IMPIANTO FOTOVOLTAICO "GHIAIE DI MEDESANO"

RELAZIONE INTEGRAZIONI

INTEGRAZIONI

1.1 RICHIESTE DI INTEGRAZIONI CONTENUTE NEL RESOCONTO DELLA SEDUTA DELLA CONFERENZA DEI SERVIZI DEL 10/11/2021

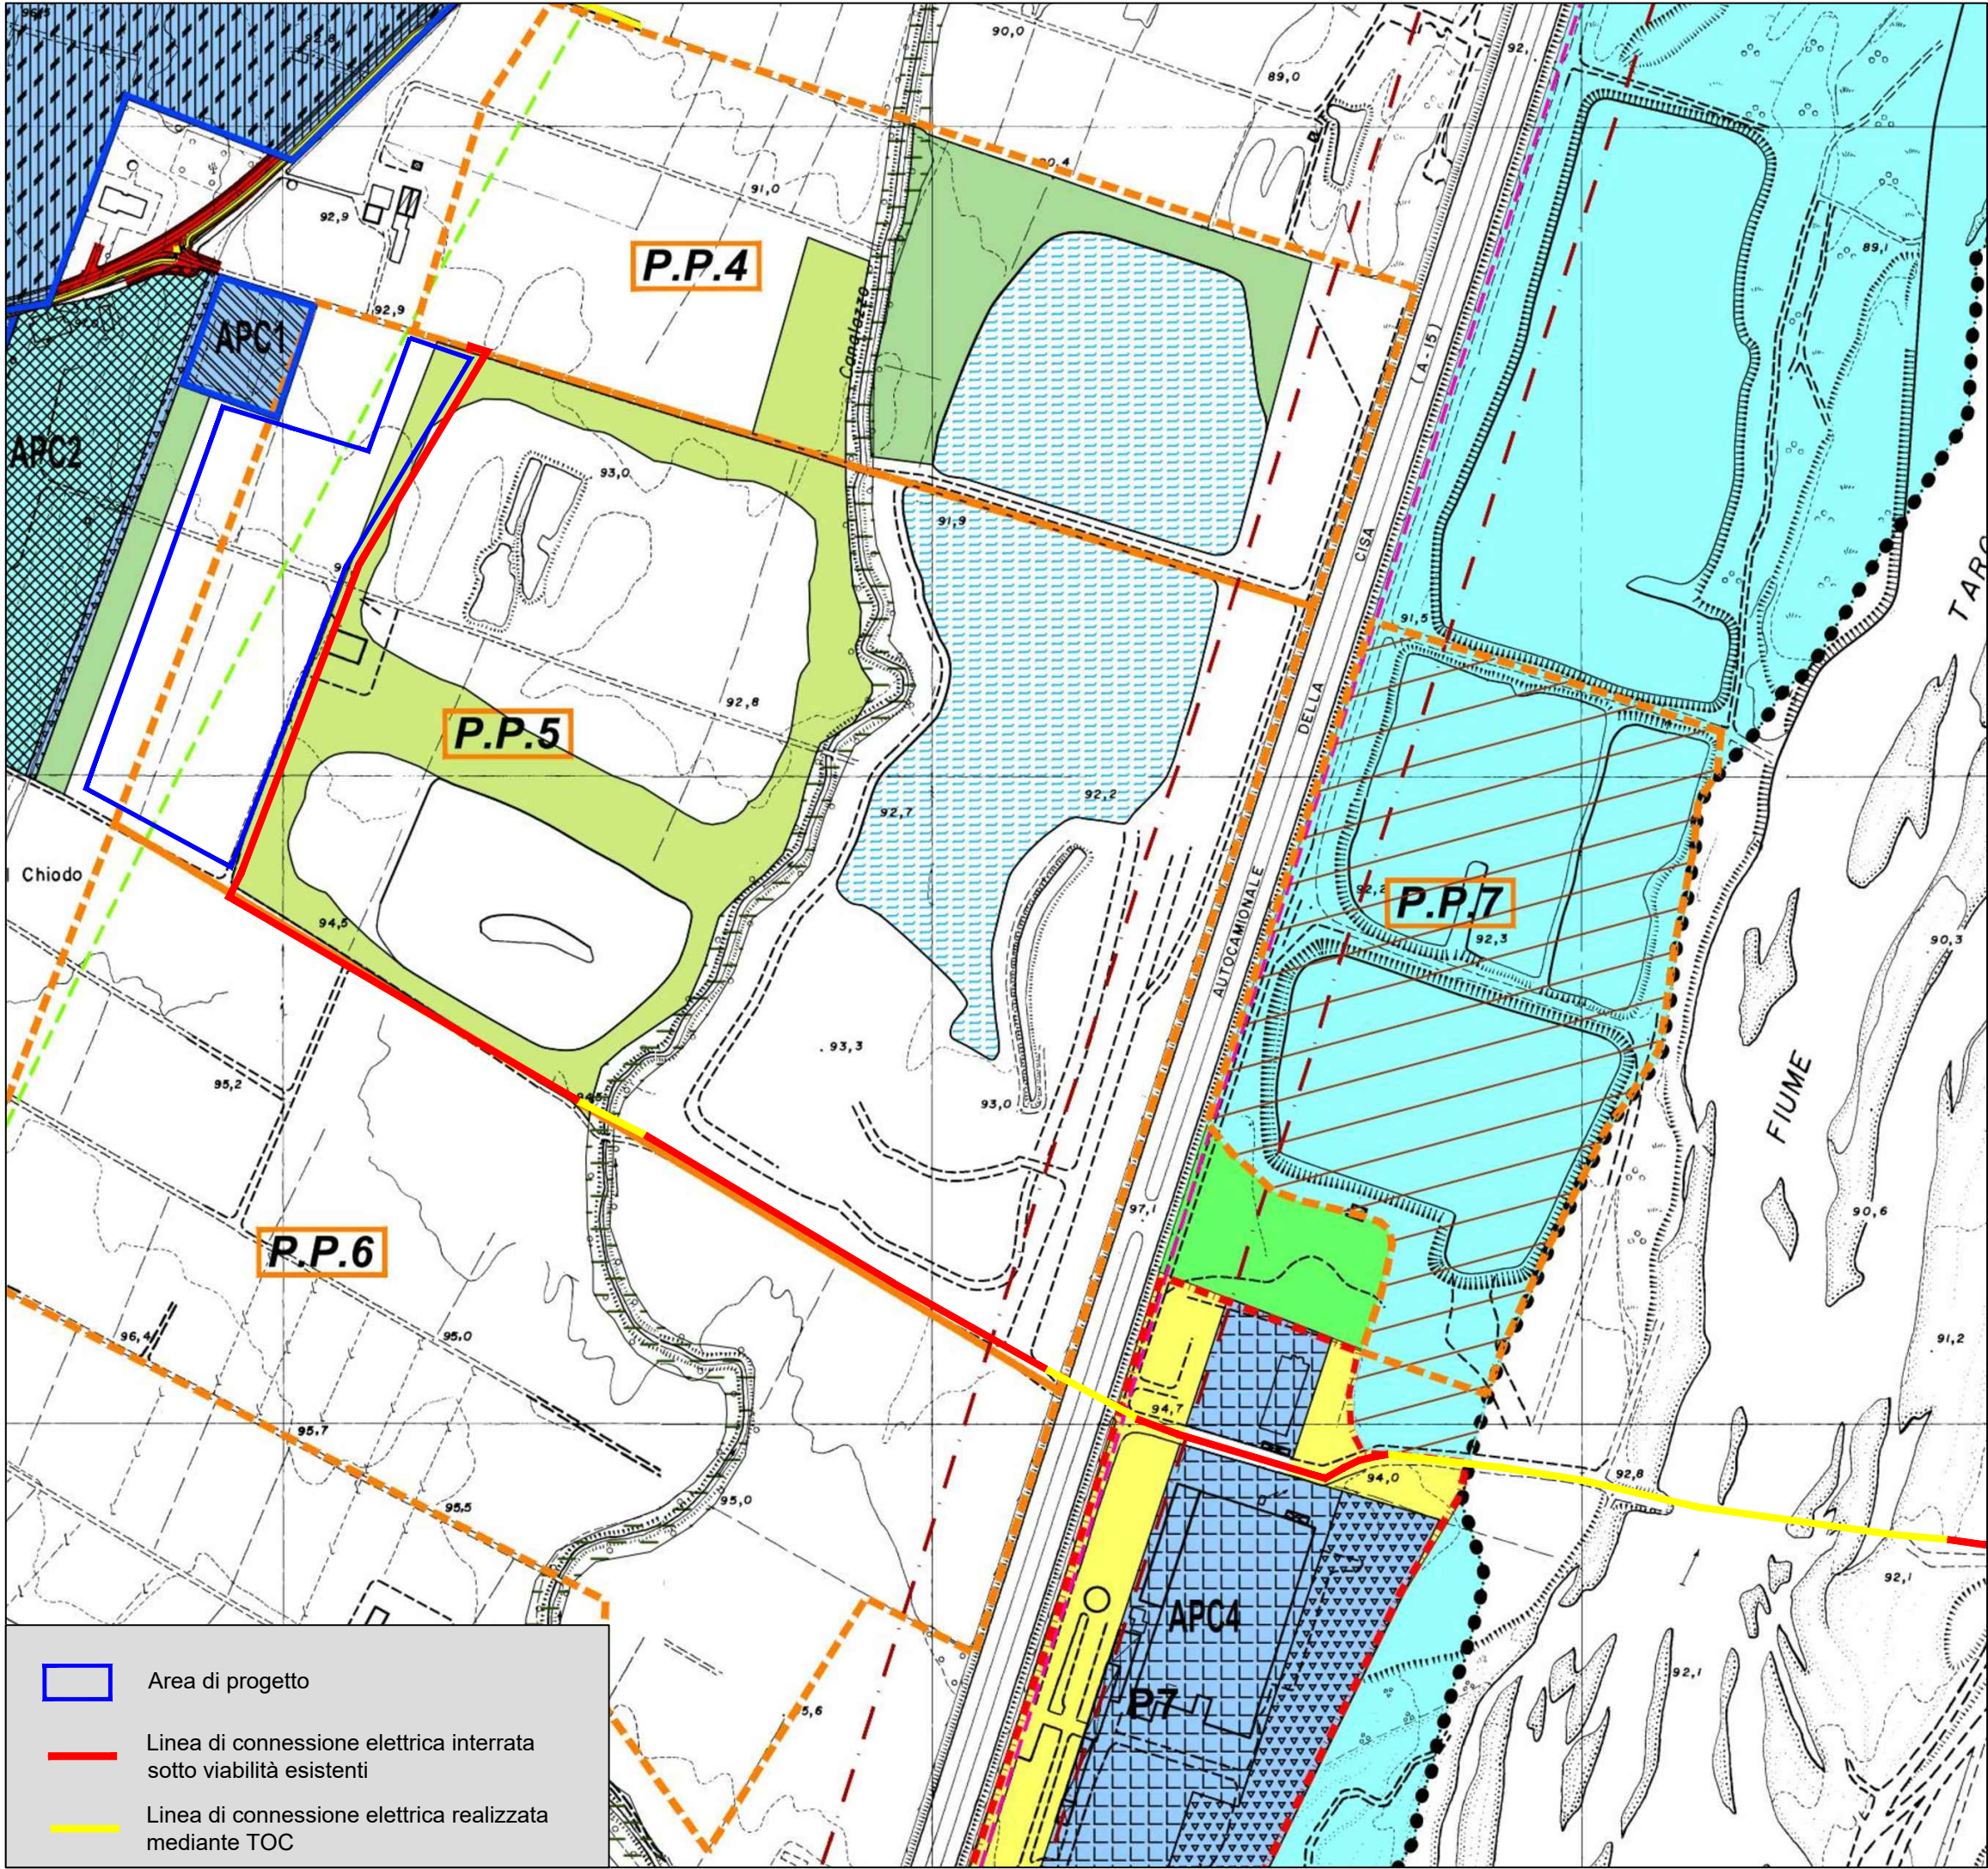
Lo sviluppo della linea di connessione attraverserà i seguenti Ambiti rurali, come mostrato nella figura fuori testo "*PTCP - Stralcio tavola C.6 Ambiti rurali*":

La connessione elettrica, si ribadisce, sarà completamente interrata sotto viabilità esistenti o realizzata tramite TOC nei punti in cui si ha l'attraversamento del F. Taro e dei corsi d'acqua intersecati, quindi non determinerà nessuna effettiva interferenza con gli Ambiti rurali.

TAVOLA: PSC-RUE Medesano - Stralcio tavola 1 "Ambiti e Trasformazioni Territoriali in Variante e individuazioni Varianti"

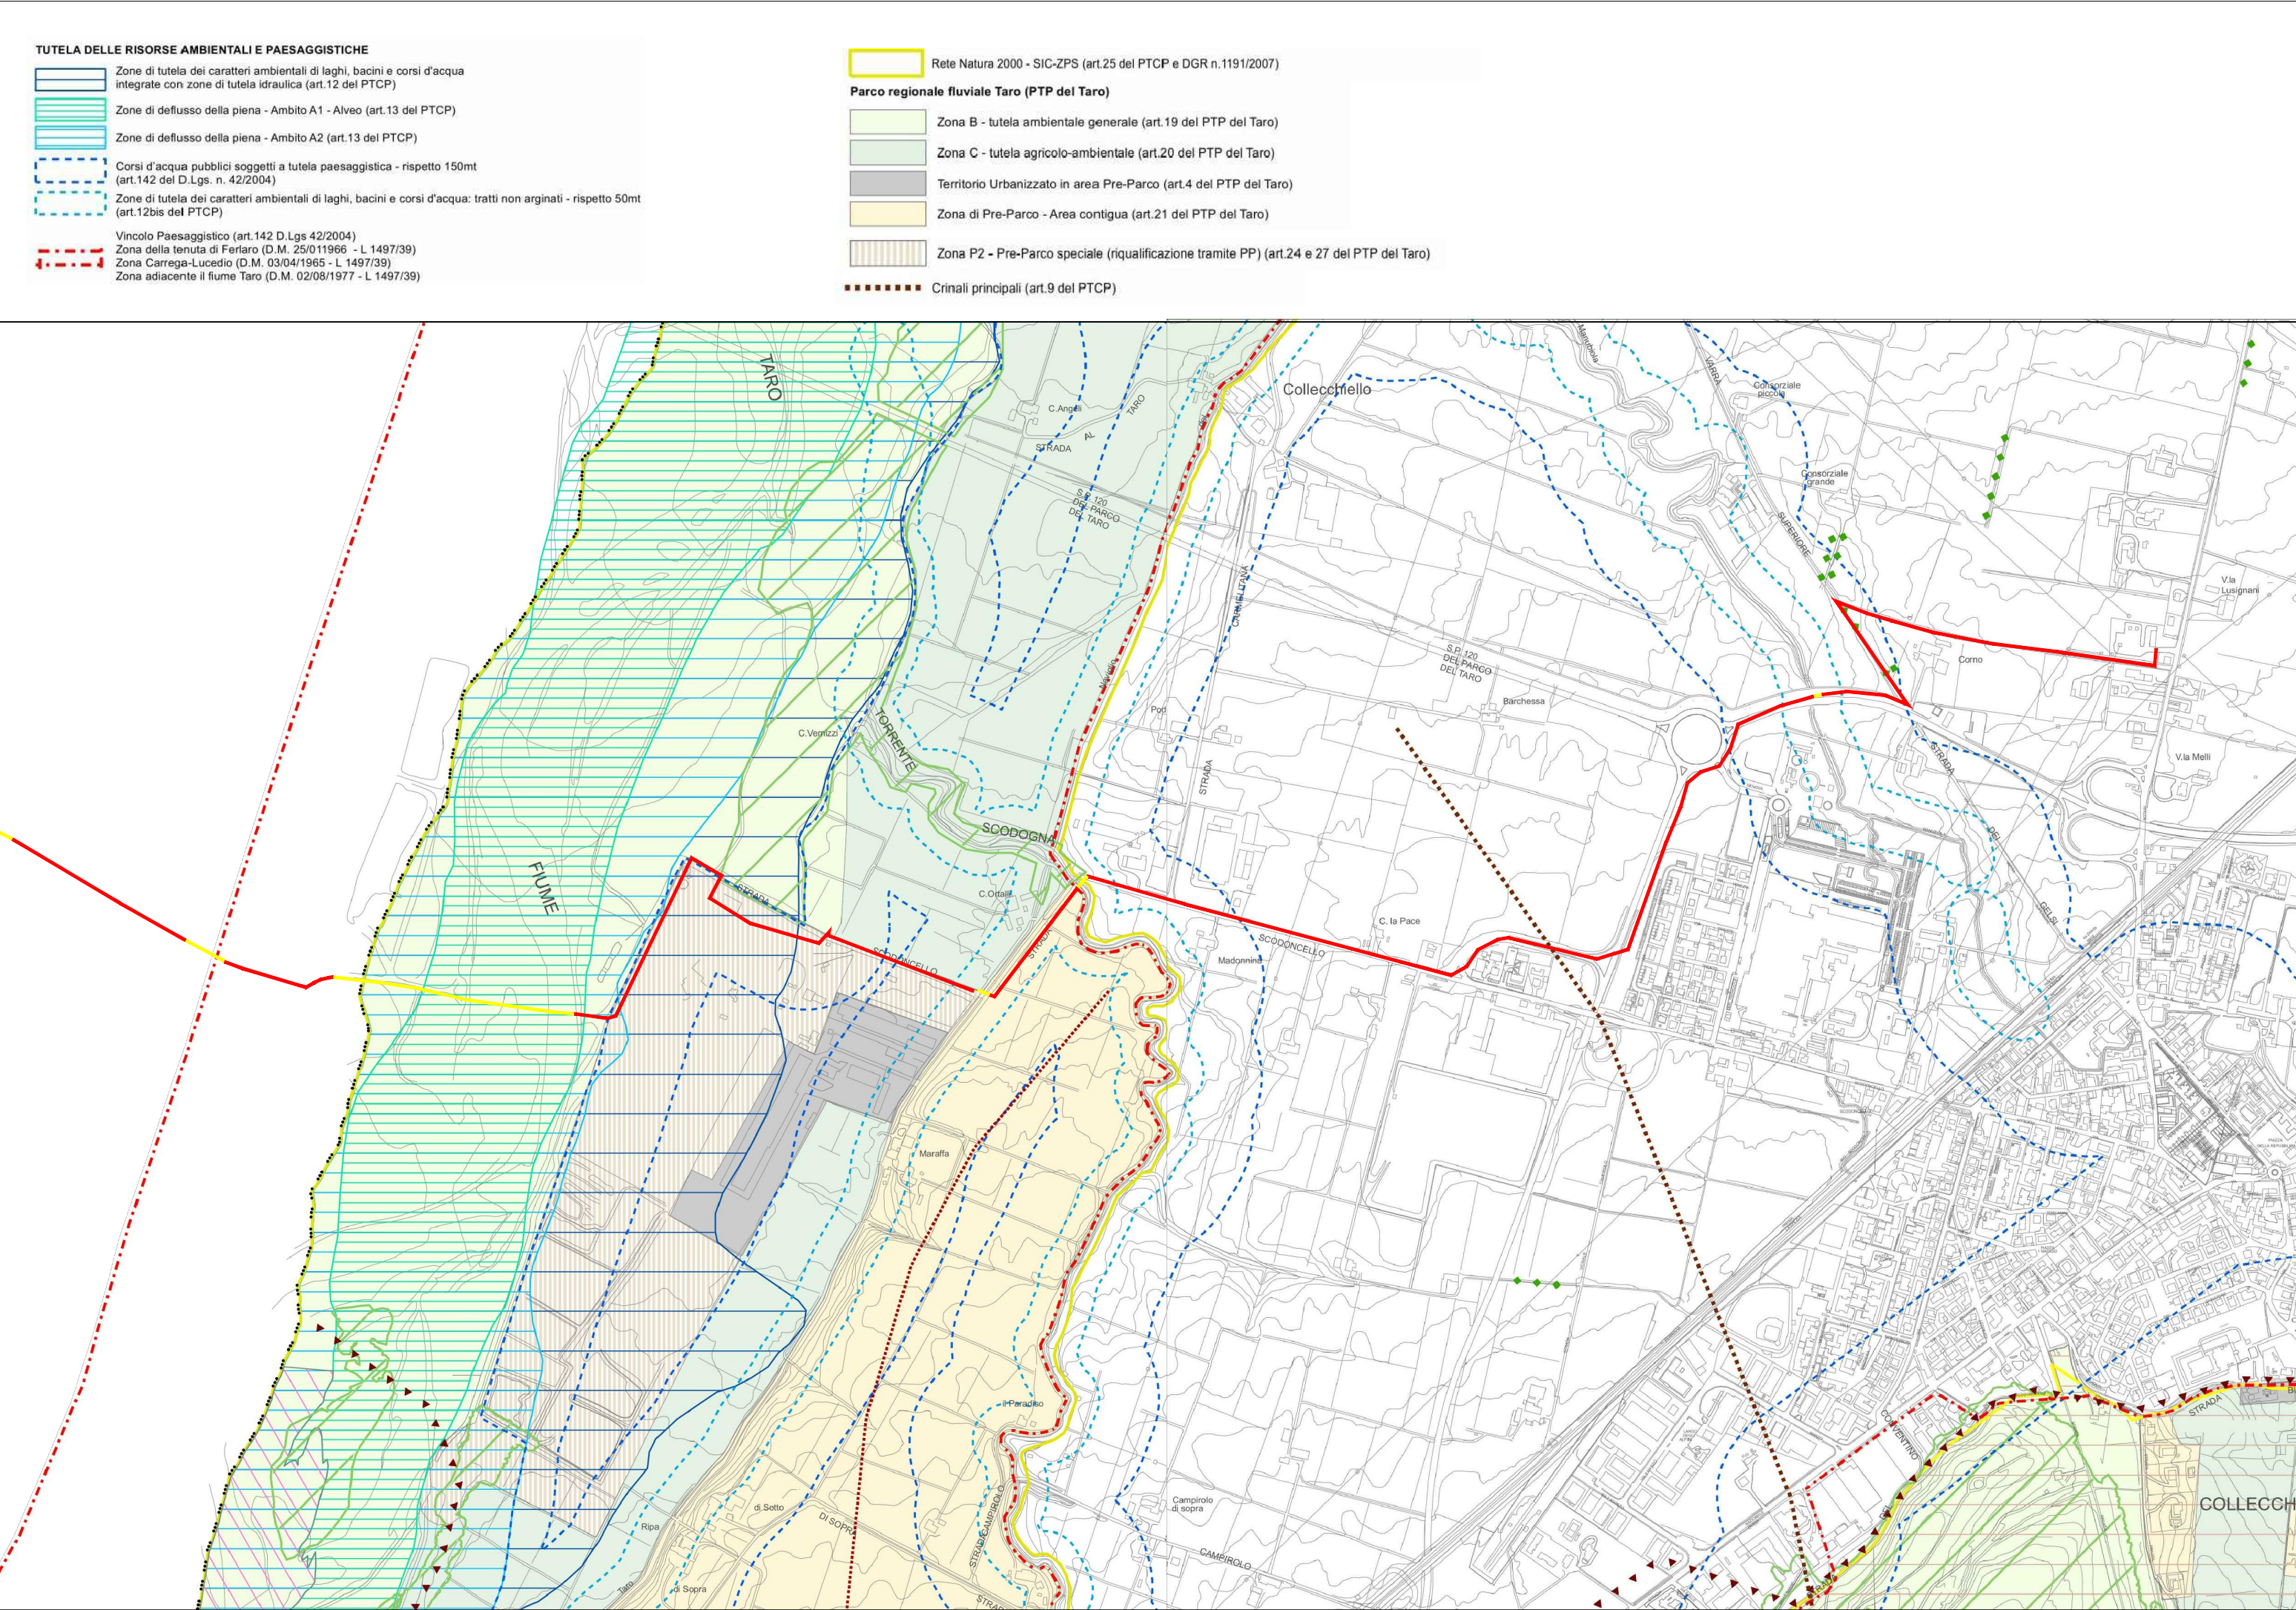
Il tratto di linea di connessione ubicato in comune di Collecchio ricade, come mostrato nella figura fuori testo "PSC-RUE Medesano - Stralcio tavola 1 "Ambiti e Trasformazioni Territoriali in Variante e individuazioni Varianti":

- nel tratto compreso fra l'impianto e la rete Autostradale in fascia C e all'interno del Comparto del P.A.E. (delibera CC n.11 del 29/2/2000) PP5. Inoltre in questo tratto intercetta il corso del Rio Canalazzo (che in quel tratto ricade all'interno di aree boscate);
- nel restante tratto ricade in fascia B e in Zone di Pre-Parco, all'interno del Piano Particolareggiato P7 "Insediamento produttivo nel Pre-parco.

Le aree estrattive all'interno delle quali si svilupperà il tracciato della linea di connessione sono già state escavate ed è già stata ultimata la sistemazione finale. Il tracciato di connessione non interesserà le opere di sistemazione finale in quanto si svilupperà al disotto del sedime di viabilità esistenti.
